Iktatószám: BP/1002/00154 – 3 /2020
Ügyintéző: Dobrosiné Wallner Gabriella
Telefonszám: +36 (1) 896-1476
E-mail: dobrosine.wallner.gabriella@bfkh.gov.hu
Tárgy: Bp. – XI. ker. KÉSZ 8.0, Kelenvölgy (kerülethatár –
vasútvonal – Sáfrány utca – Kondorosi út – Solt utca –
Andor utca – Egér út – Balatoni út – villamos vonal
által határolt terület) kerületi építési szabályzata

Vélemény – teljes eljárásban

Tárgy: Budapest XI. ker.,
Kerület határ – vasútvonal – Sáfrány u. –
Kondorosi út – Solt u. – Andor u. – Egér út –
Balatoni út – villamos vonal
KÉSZ 8. ütem készítése
véleményezés

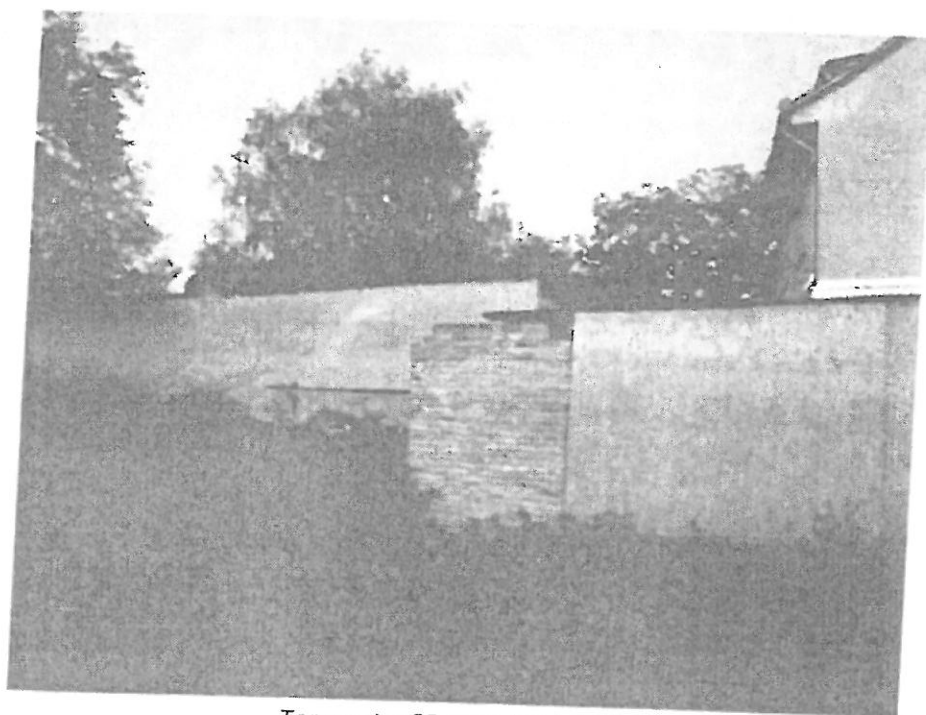
Amennyiben a 44223 alatti üres telek nyugati oldalára épül az új családi ház a szabályzat tervezet szerint:

- Megjelenik tűzfal a 44220 ingatlan felé – várhatóan hosszú távon.
- Az új épület nyugati benapozása ellehetetlenül, mivel a tűzfalon ablak nem nyitható. A keleti oldalról teljes árnyékolást biztosít a 22-es telken található lakóépület és melléképületei.
- Hangsúlyossá válik a Torma u. 22. ingatlan nyugati oldala, mivel itt alakul ki a 44223 telken az oldalkert. Az oldalkert gyakorlatilag egy „közlekedő”, amelyet az új lakóépület, valamint a 22-es telken található melléképületek fognak közre. A Torma utca 22. ingatlanon a telek nyugati oldalán több melléképület, valamint engedély nélkül a telekhatárra épített „melléképület” található (valamint egy pottyantós WC). Tehát újabb „tűzfal-jellegű” falak kerülnek hangsúlyozásra. (Az alábbi képeken látható.)
